*Ministero dell'Ambiente
e della Sicurezza Energetica*

**OGGETTO:[ID: 9675] Valutazione preliminare ai sensi dell'art. 6, c. 9 del D. Lgs. 152/2006. Progetto Variante di cui all'Autorizzazione Unica, Rep. 820 Prot. n.39392 del 29/10/2021 con EEC Solar 2 Srl e Rep. 819 Prot. 39388 del 29/10/2021 con proponente Eucalyptus Srl per la modifica del solo tracciato della linea elettrica interrata di collegamento dell'impianto FV con la sottostazione elettrica (SSE).
Nota tecnica.**

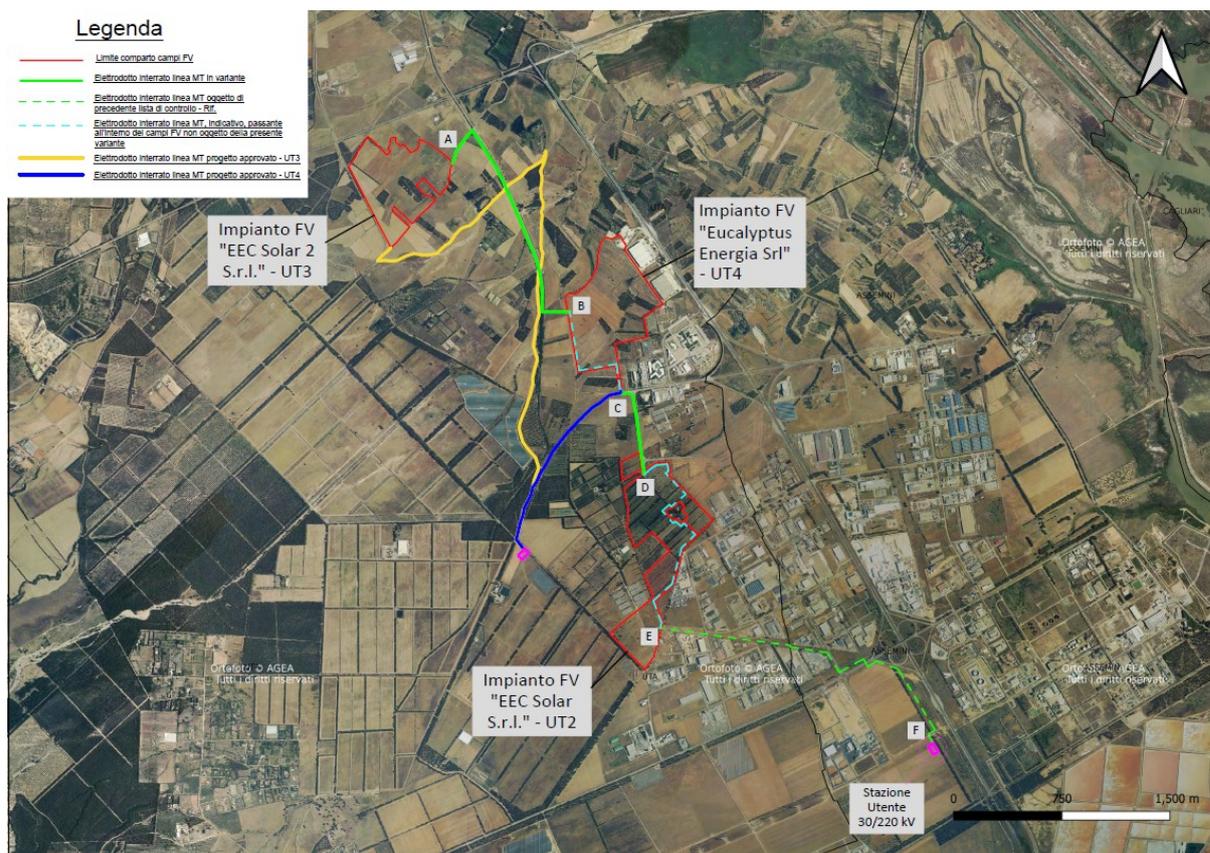
Da quanto dichiarato dal Proponente nella "Relazione tecnica" e da come si evince dalla "Carta dei vincoli", entrambi i documenti allegati alla Lista di controllo, la porzione di tracciato che collega l'impianto UT3 all'impianto UT4 risulta compresa in area vincolata secondo art.142 comma 1 lett. C) del D.Lgs 42/2004 *"Fiumi, torrenti, corsi d'acqua iscritti negli elenchi, e le relative sponde o piedi degli argini per una fascia di 150 metri ciascuna"*. Ciononostante, la Società afferma che, con riferimento al D.P.R. 13 febbraio 2017, n.31 *"Regolamento recante individuazione degli interventi esclusi dall'autorizzazione paesaggistica o sottoposti a procedura autorizzatoria semplificata"*, l'intervento in oggetto risulta compreso fra gli interventi esclusi dall'autorizzazione paesaggistica ai sensi dell'art. 2 comma 1, in quanto ricadente nella tipologia di cui al punto 15 dell'allegato A al citato D.P.R.

L'intervento proposto comporta la realizzazione di uno scavo principalmente su strada di campagna. Nella "Relazione tecnica" il Proponente dichiara che il primo tratto di linea elettrica, dalla lunghezza di circa 1840 metri, collegherà l'impianto UT3 all'impianto UT4 passandone all'interno. Il secondo tratto, di 665 m, collegherà l'impianto UT4 all'impianto UT2. Una volta attraversato l'impianto UT2, il cavidotto interrato uscirà per arrivare infine alla Sottostazione Stazione Elettrica di consegna (tratto di cavidotto già sottoposto a Valutazione Preliminare, come sopra descritto). Lo scavo sarà realizzato quasi interamente su strada di campagna, con profondità pari a massimo 1,50 m e larghezza di massimo 0,80 m.

Per quanto sopra esposto, sulla base delle analisi e delle valutazioni sopra riportate, per quanto di competenza, si propone che la soluzione progettuale avanzata non sia da sottoporre a successive procedure di Valutazione Ambientale (verifica di assoggettabilità a V.I.A. o V.I.A.), fatta salva l'acquisizione di ogni altra necessaria autorizzazione e nulla osta.

Si raccomanda che le terre e rocce da scavo siano gestite, di concerto con A.R.P.A.S., in conformità con le disposizioni del D.P.R. n. 120/2017.
